**RECONDUCTION n° 23/1
DU PROCES-VERBAL n° EFR-18-004759**

Concernant	Un bloc-porte vitré à un ou deux vantaux, égaux ou inégaux, à ossature aluminium Ossature : MB-78 EI Vitrages : Pyroguard T-EI30/18-1 (PYROGUARD UK LTD) Pyroguard T-EI30/18-1 VF (PYROGUARD UK LTD) Pyroguard T-EI30/18-1 VI (PYROGUARD UK LTD) Pyroguard T-EI30/18-2 (PYROGUARD UK LTD) Pyroguard T-EI30/18-2 VF (PYROGUARD UK LTD) Pyroguard T-EI30/18-2 VI (PYROGUARD UK LTD))
Demandeur	SOUCHIER – BOULLET SAS Parc SEGRO – ZAC de Lamirault – 42 rue de Lamirault CS20762 F - 77090 COLLEGIEN
Extensions de classement reconduites	Des extensions de classement peuvent se rapporter au procès-verbal de référence. Elles sont cumulables entre-elles après avis d'Efectis France. Les extensions de classement délivrées sur le procès-verbal de référence, et portant les numéros suivants, sont reconduites : 18/1, 18/2, 18/3, 18/4, 19/5, 19/6, 19/7, 19/8, 20/9, 22/10, 22/11 et 22/12
Durée de validité	Le procès-verbal de référence (ainsi que toutes ses éventuelles révisions) et les extensions de classement (ainsi que toutes leurs éventuelles révisions) mentionnées ci-dessus, ainsi que celles qui seraient délivrées après la date d'édition de

Planche n° 12 : Détail de la mise en œuvre de la serrure anti-panique
833 P (FUHR) dans les blocs-portes à un vantail

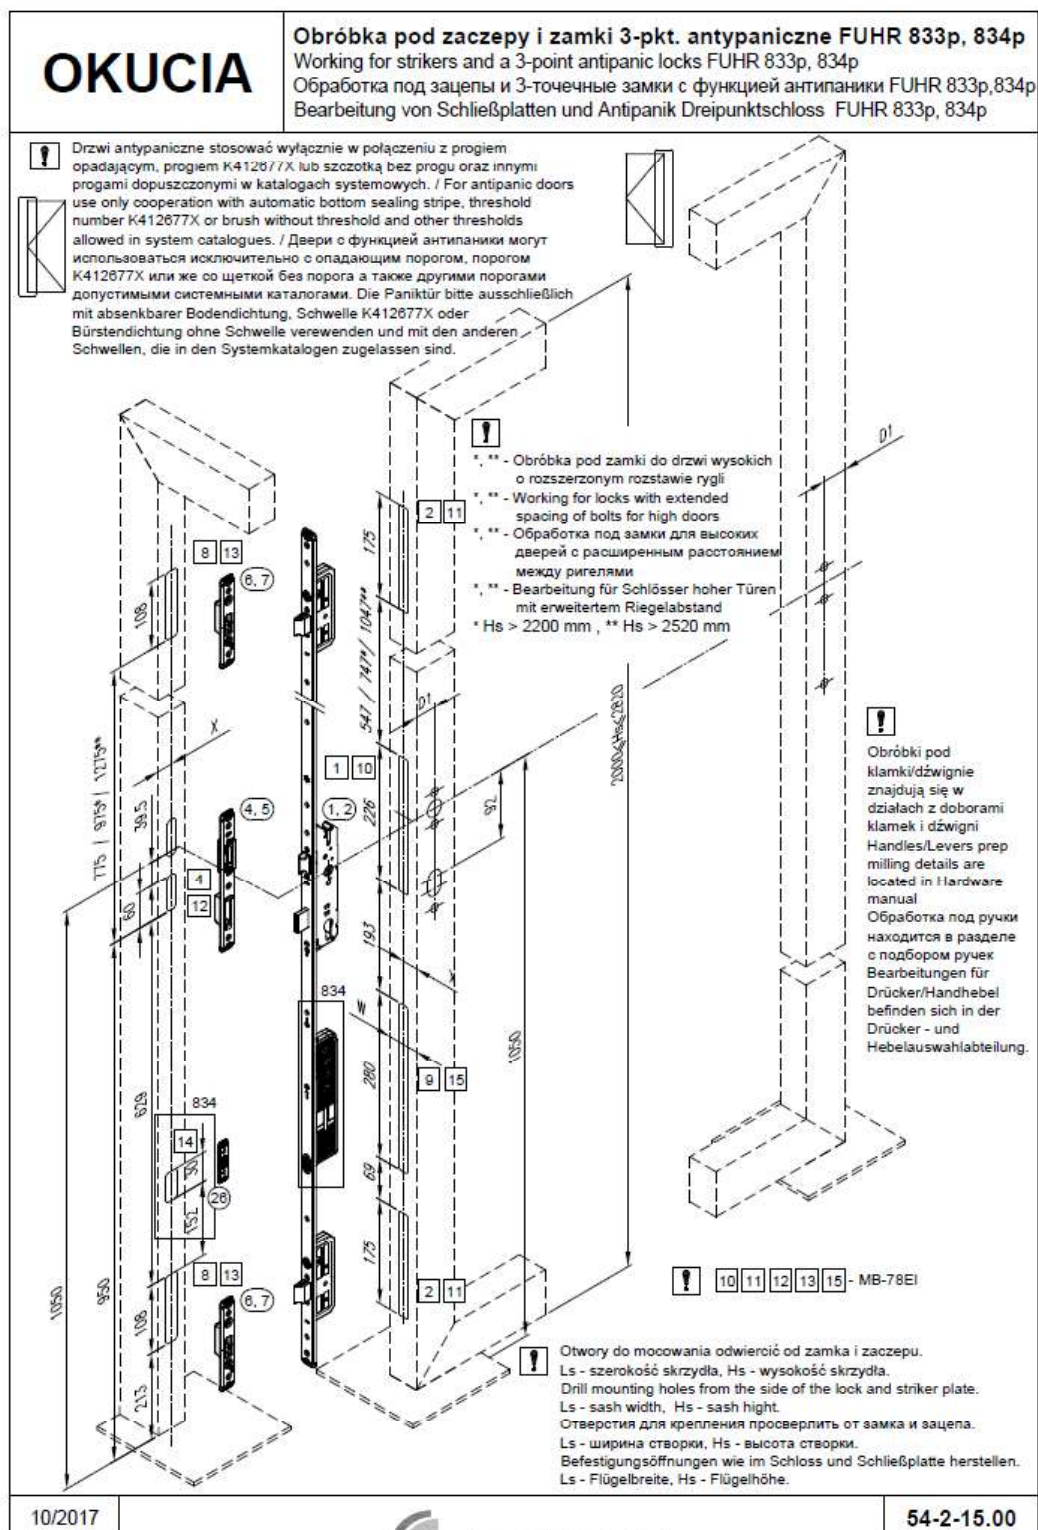
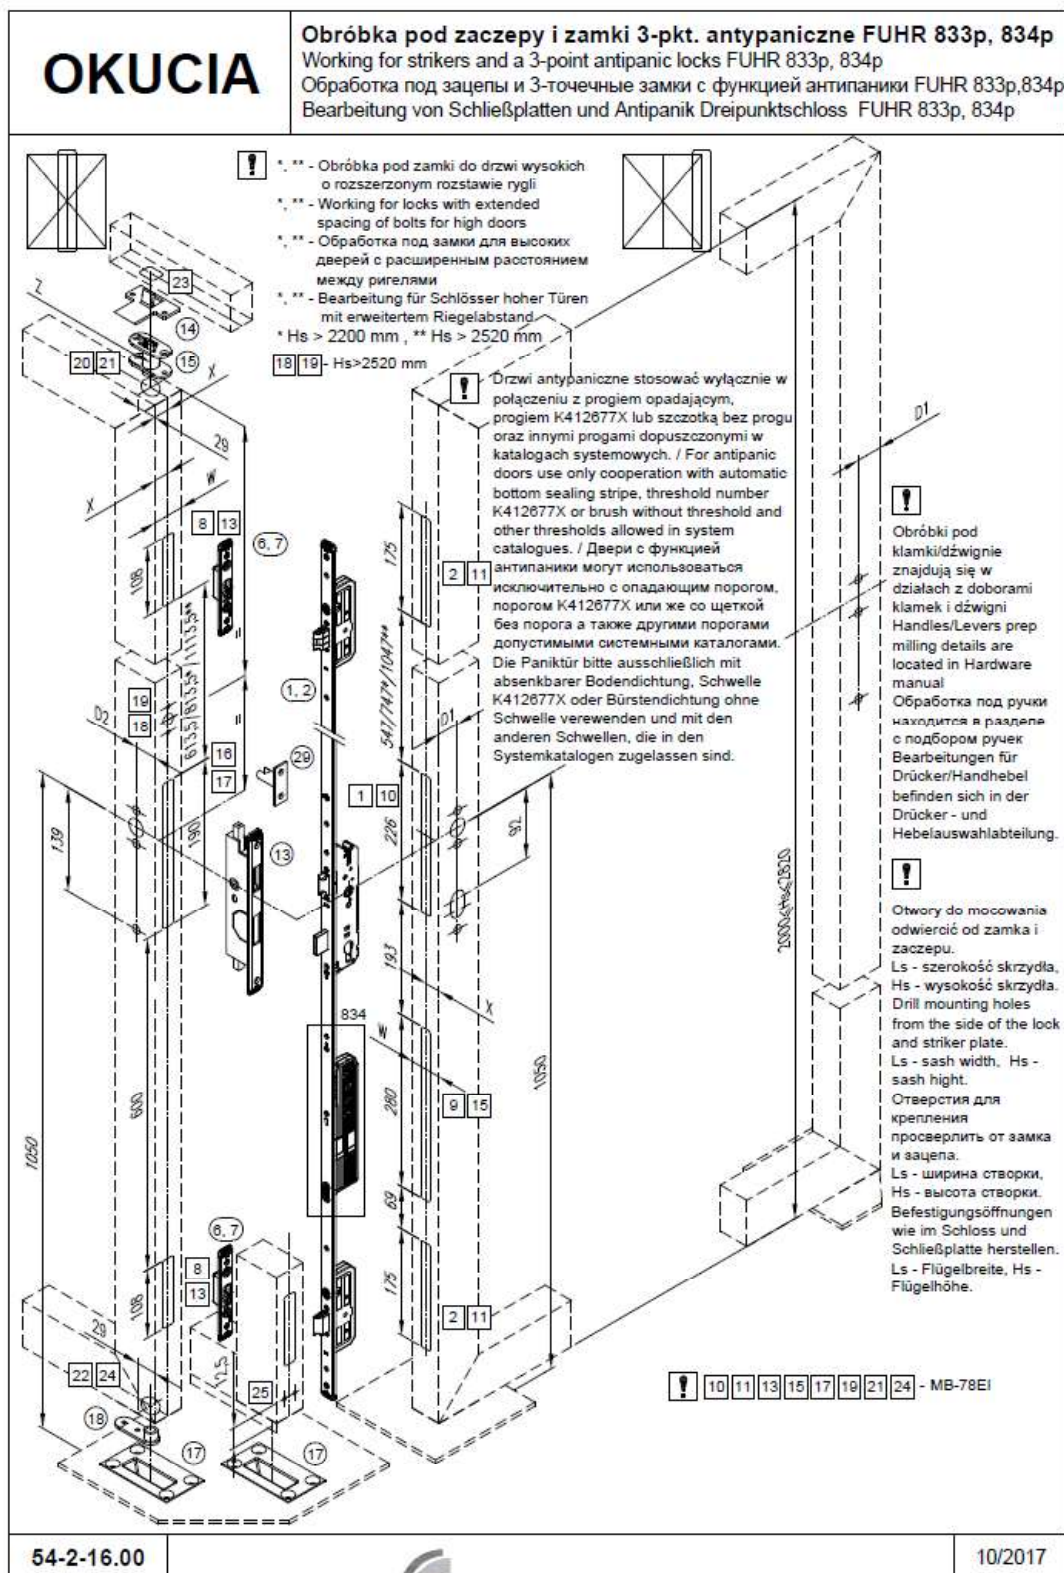
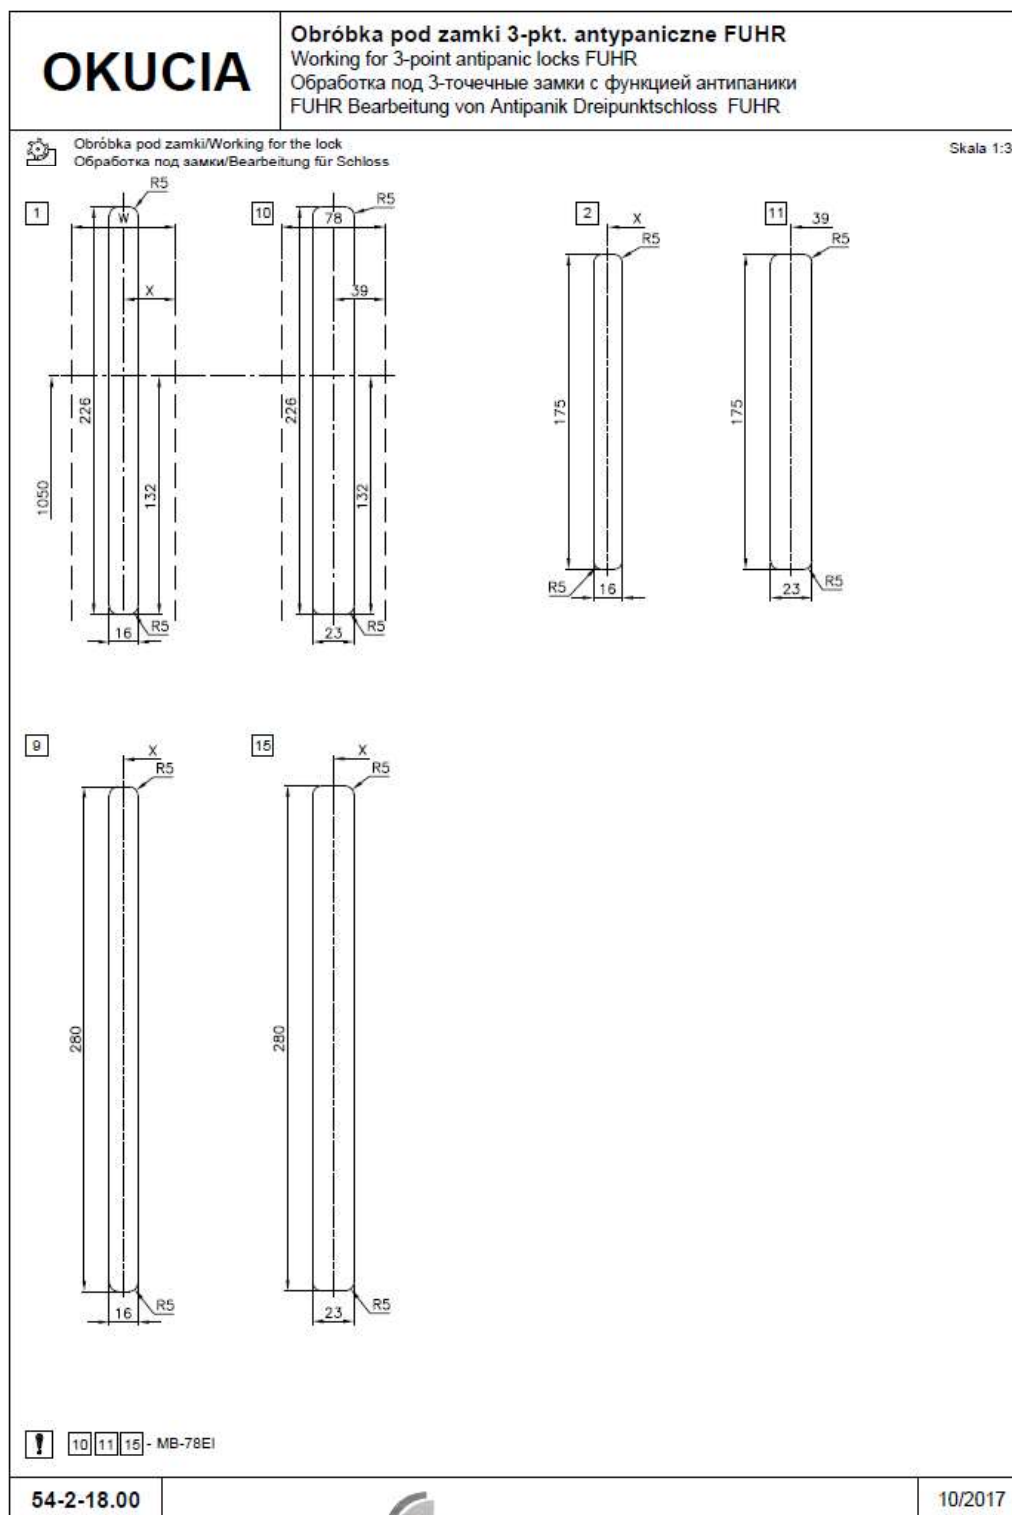
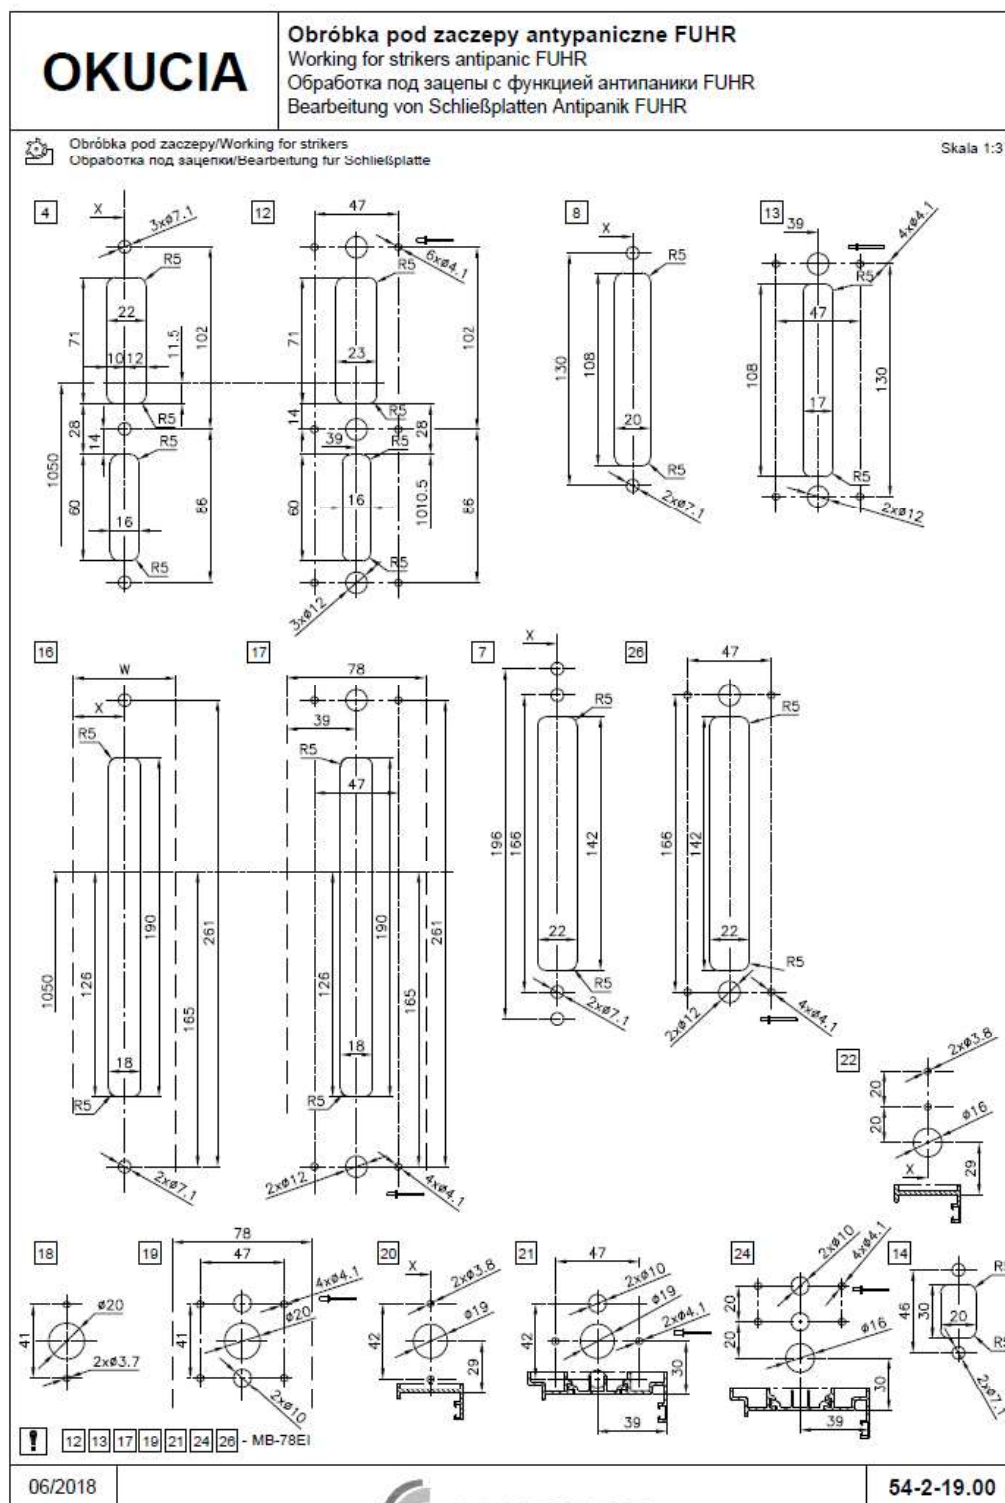
- Multisafe 833p (FUHR) de référence 80009496 (ALUPROF), à trois points de fermeture latéraux automatiques avec fonction anti-panique, voir planches n° 9 à 15.
